From: Laur Kõiv
Sent: Friday, August 30, 2024 4:31 PM
To: 'Reimo Alas' <reimo@keskkonnaprojekt.ee>
Cc: 'liisa.karu@keskkonnaprojekt.ee' <liisa.karu@keskkonnaprojekt.ee>
Subject: RE: Rail Baltica Harju I etapp - Suur-Sõjamäe tee VK trasside ja gaasitorustiku kooskõlastamine

31.07.2024 esitasite taotluse kooskõlastada veevarustuse ja kanalisatsiooni projekt Keskkonnaprojekt OÜ töö nr OU0450 „Veevarustus ja kanalisatsioon tööprojekt OU0450“ ning gaasitorustiku projekt alltöövõtja Keskkonnaprojekt OÜ töö nr OU0470 „Gaasivarustus tööprojekt OU0470“.

Tehnovõrgud on projekteeritud riigitee nr 11290 Tallinna-Lagedi tee km 5,91-6,95 teemaale ja kaitsevööndisse.

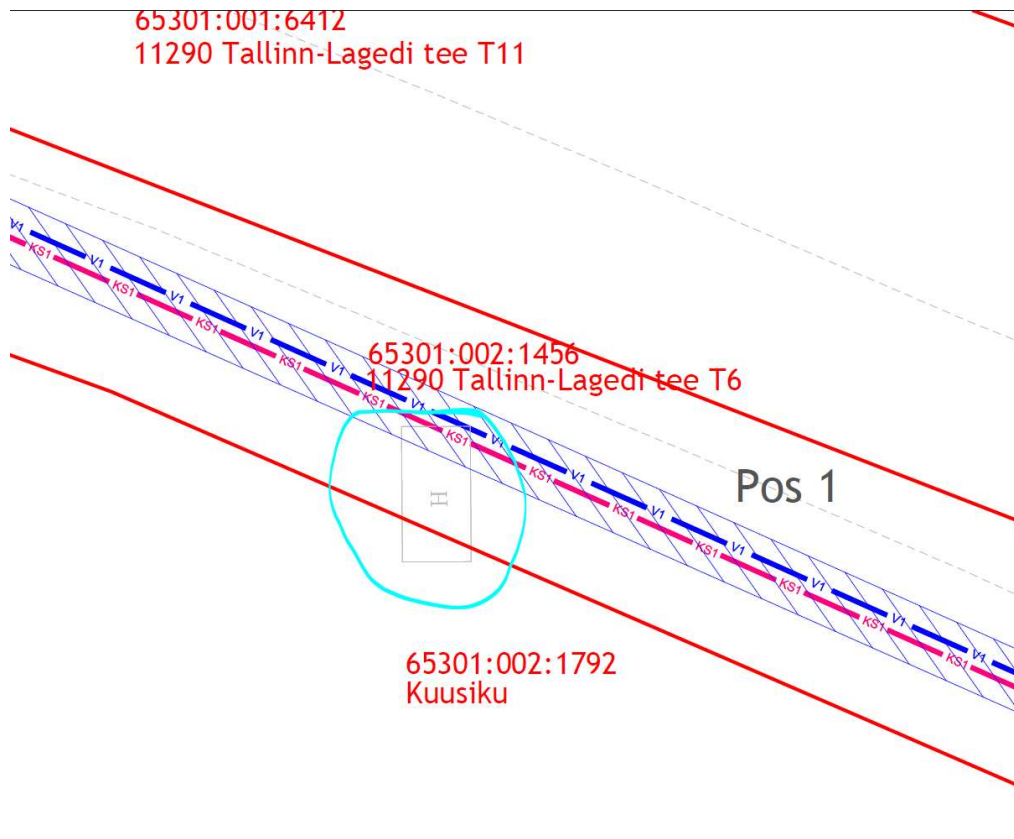
- Juhime tähelepanu, et riigitee nr 11290 Tallinna-Lagedi tee osas on Transpordiametil arendushuvi perspektiivne 2+2 maantee, seega palume võimalusel vee ja kanalisatsiooni torustikud rajada riigitee maaüksusel minimaalselt 2,2m sügavusele.
- Asendiplaani tingmärkides kajastada katastriüksuste piiride tähised ning teiste projektide tingmärgid (sh viited projektidele), mis on kajastatud asendiplaanil. Palume lisada materjalide juurde ka vastav tingmärkide fail/joonis.

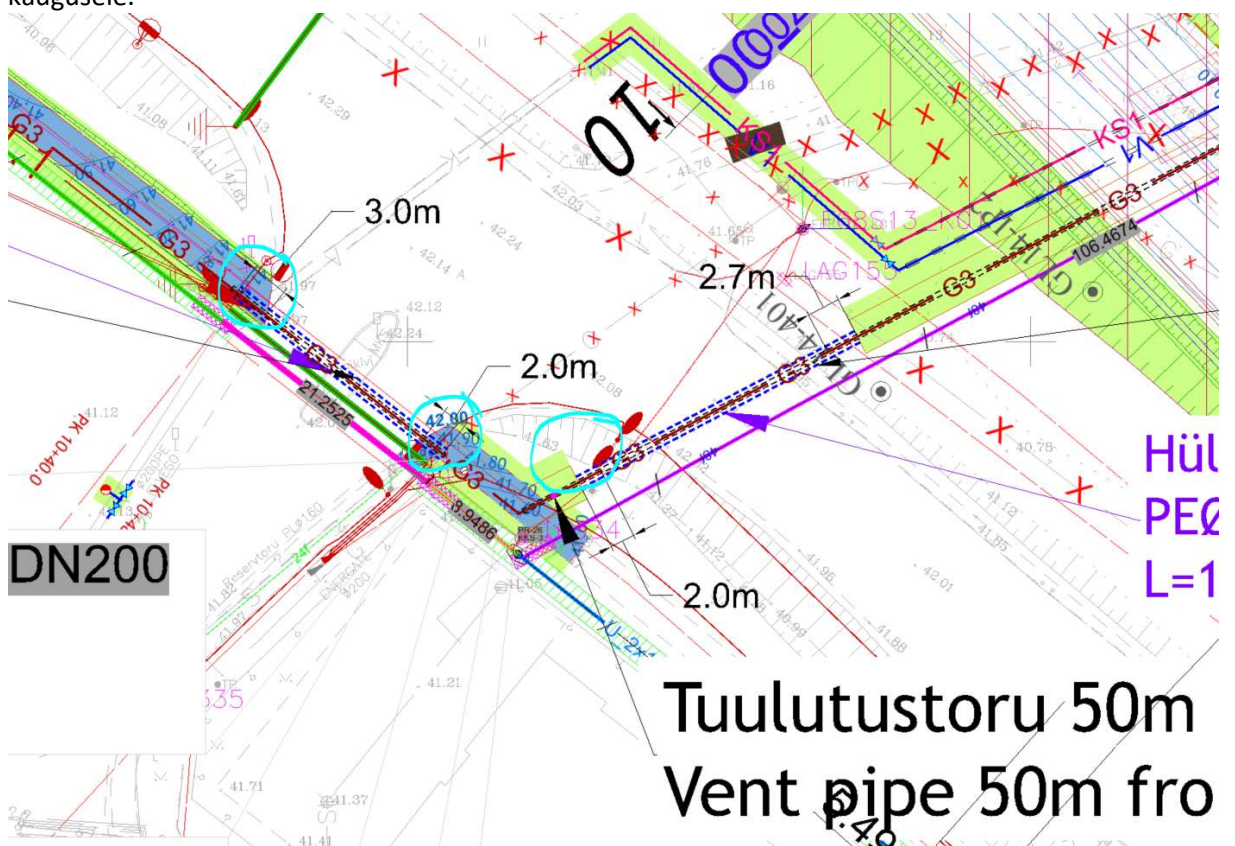
- Gaasitorustiku sügavus riigitee maaüksusel ei ole piisav. Lisame juurde, et riigitee nr 11290 Tallinna-Lagedi tee osas on Transpordiametil arendushuvi perspektiivne 2+2 maantee, seega palume gaasitorustik projekteerida minimaalselt 2,2m sügavusele sh ristumisel riigiteega teekatte ja mulde all ning kergliiklustee all.
- Asendiplaanil kajastada avatud kaeve piirjooned (sh tingmärkides). Asendiplaani joonistel tuua vähemalt riigitee maaüksuse ulatuses välja tehovõrgu paigaldustehnoloogia (lahtine või kinnine meetod), sügavus ning hülsside/toru tugevuse nõuded/andmed iga trassi lõigu kohta (nn noolega kastis).
- Parandada asendiplaani loetavust. Pdf faili asendiplaanilt on väga raske välja lugeda, mida kuhu on projekteeritud (kontuuride jämedused/värvi lahendused). Lisaks juhime tähelepanu,

et dwg asendiplaani failis on puurimiskaevikute kontuurid keeruline tuvastada. Palume parandada asendiplaanide loetavust (nt kajastada teiste projektide andmed tuhmina/hallina või jätta mitteolulised andmed kajastamata nt katete taastamise osa vms).

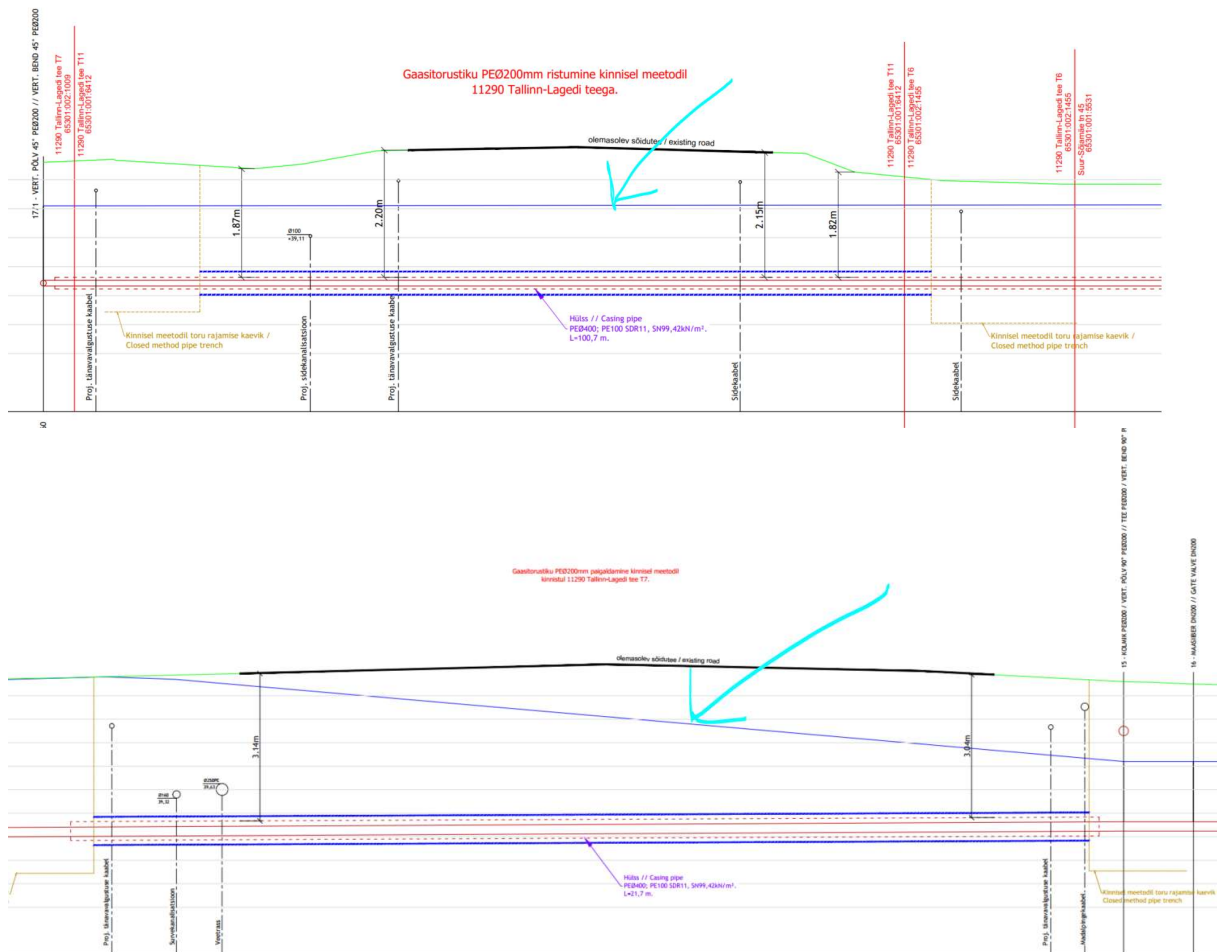
- Asendiplaani tingmärkides kajastada katastriüksuste piiride tähised ning teiste projektide tingmärgid (sh viited projektidele), mis on kajastatud asendiplaanil.
- Palume kontrollida avatud kaevikute kauguseid. Avatud kaevikud (sh puurimiskaevikud) ei tohi olla tee nõlva alumisele joonele lähemal kui 1,0 m või nõlva puudumisel teekatte servale lähemal kui 3,0 m, eriti kitsastes oludes lähemal kui 2,0 m. Avatud kaeviku serva vähim kaugus kraavi välisnõlvast on 1,0m. Eeltoodud nõude täitmisel tuleb arvestada tehnovõrgu rajamissügavust ja mulde varisemisnurka (kaeviku sügavus, varisemisnurk 1:1). Palume kontrollida kaevikute kauguseid. Nähtub, et kaevikute kaugused ei vasta endiselt nõuetele. Nihutada kaevikud teekattest min 2,0m kaugusele ning kraavi nõlvast min 1,0m kaugusele.

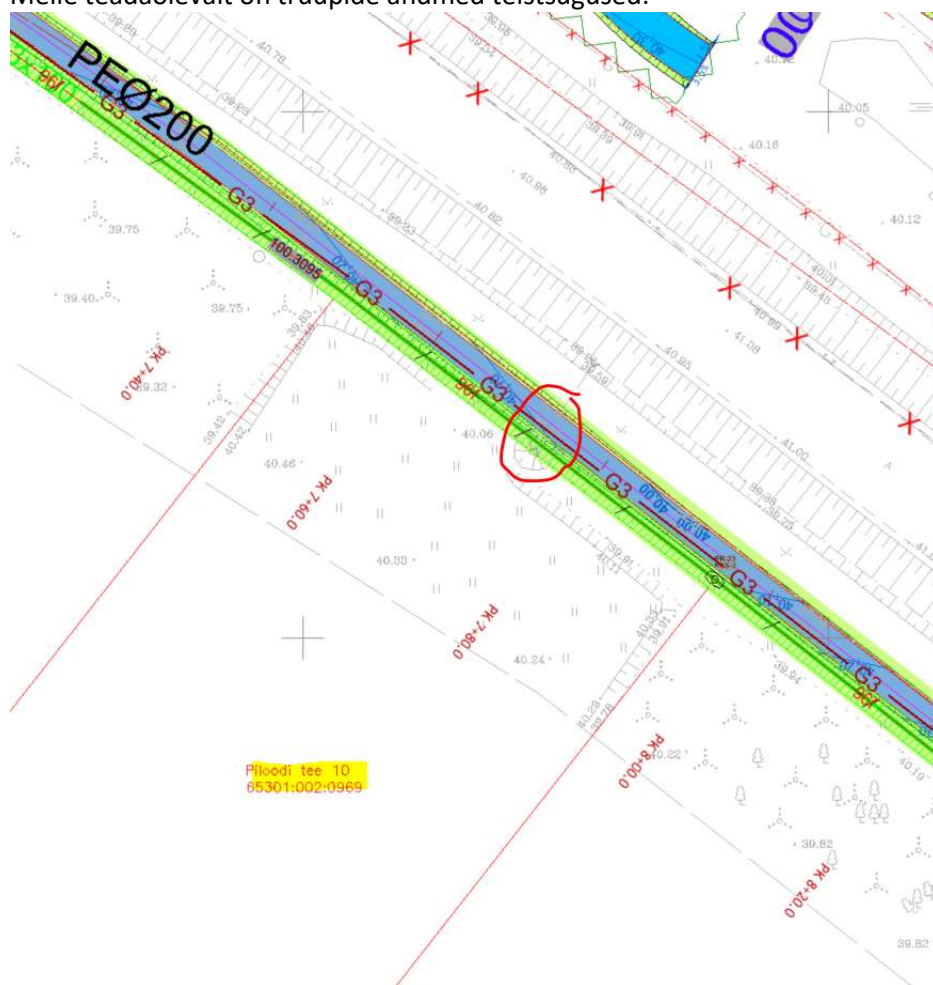
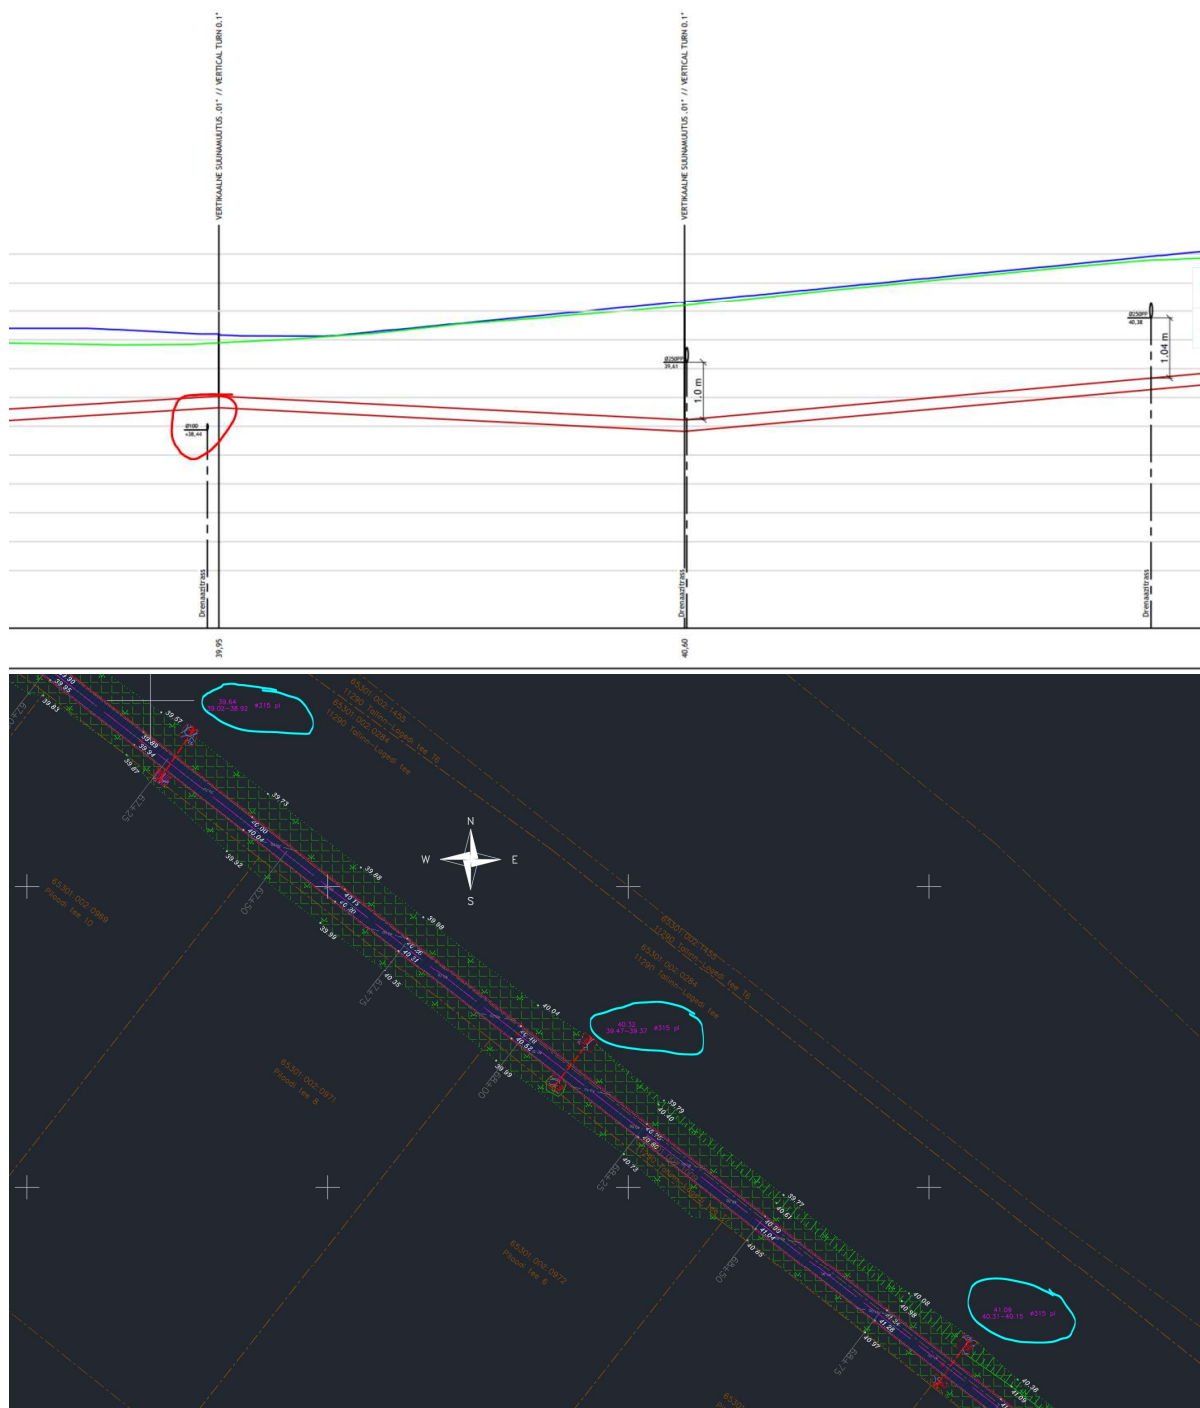
- Ristmevälja joonisel on kajastatud sinised kontuurid, mida kontuuridega kujutatakse? Kajastada tingmärkides ning vajadusel korrigeerida. Sealhulgas juhime tähelepanu, et arvestada tuleb ka projekteeritava maapinna kujuga, juhul kui projekteeritava maapind on madalam kui olemasolev, siis tuleb vastavalt ka gaasitrassi sügavus projekteerida.

- Lisaks ei vasta ristmevälja joonistel mõõtkava kohati kajastatud mõõtudele, samuti pole ristmevälja joonis kooskõlas profiiliga ning ristmevälja joonised läbivalt ühes mõõtkavas. Palume kontrollida ja korrigeerida.

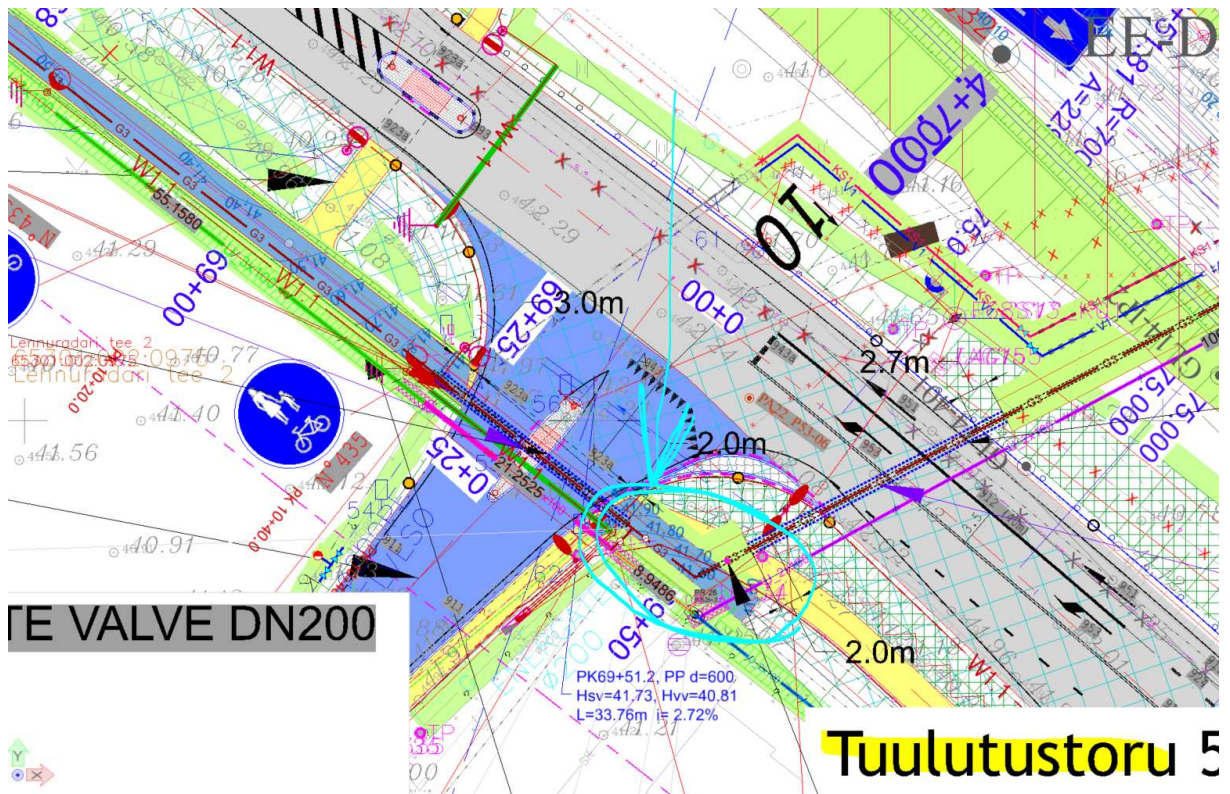
- Ristumisel trüubiga tuleb gaasitorustik rajada minimaalselt 1,0m sügavusele trüubi põhjast. Lisaks palume kajastada asendiplaanil antud trüubi andmed ning vajadusel kontrollida trüupide läbimõõte ning kõrguse andmeid. Meile teadaolevalt on trüupide andmed teistsugused.

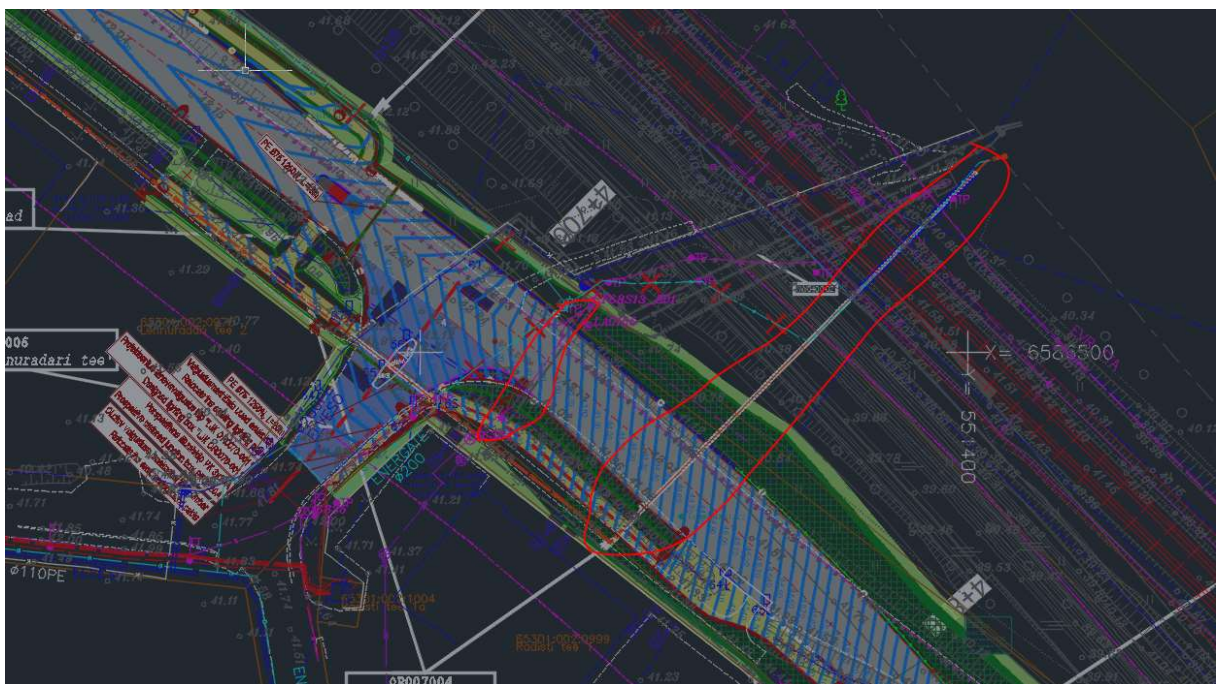
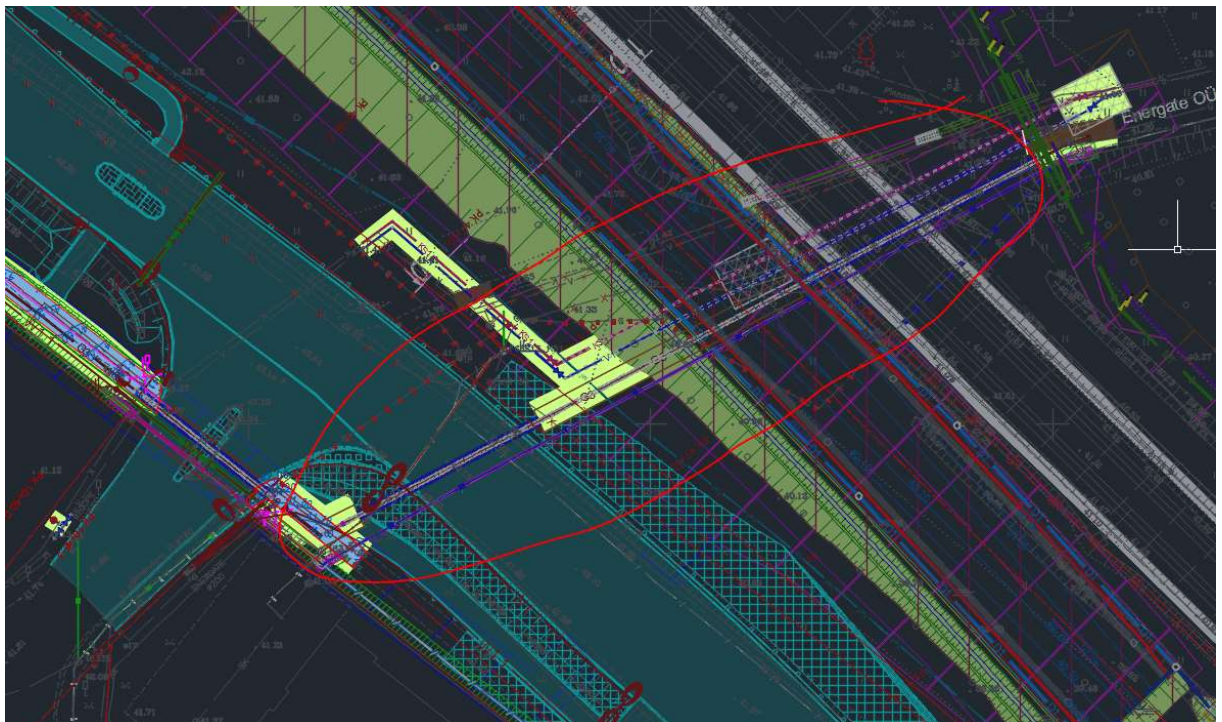
- Palume täpsustada, miks on Lennuradari tee piirkonnas trassid viidud nurga alla võrreldes maantee ja raudteega? Lisaks on gaasitrassi ristumine toodud Lennuradari ristmikule lähemale? Juhime tähelepanu, et lahendus tuleb kooskõlastada ka RB-ga.
